Åtgärdslistan

Rapport över tillgänglighet

Biografen Zita – Folkets Bio Stockholm

Biosalong 3

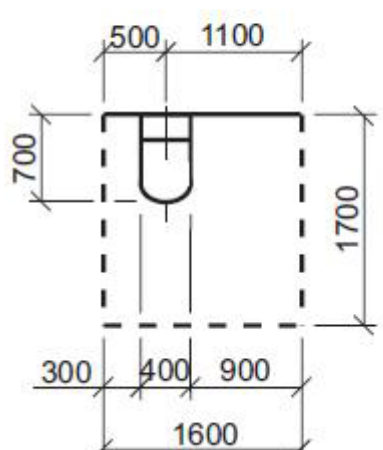
- Belysningen ska förstärkas.
- Kontraster mellan dörrkarm/dörrblad och omgivande ytor ska förstärkas till minst 40 %.
- Kontrastmarkering ska ökas vid översta och nedersta trappstegen.
- Den korta rampen ska tas bort och trappsteget ska tydligt kontrastmarkeras.
- Övrig belysning bör förstärkas. Bruset från ventilationen bör åtgärdas.
- Skylten ska kompletteras med standardskylt med tydlig text kompletterad med relief och punktskrift.
- Installerad hörselslinga ska aviseras tydligt vid ingången.
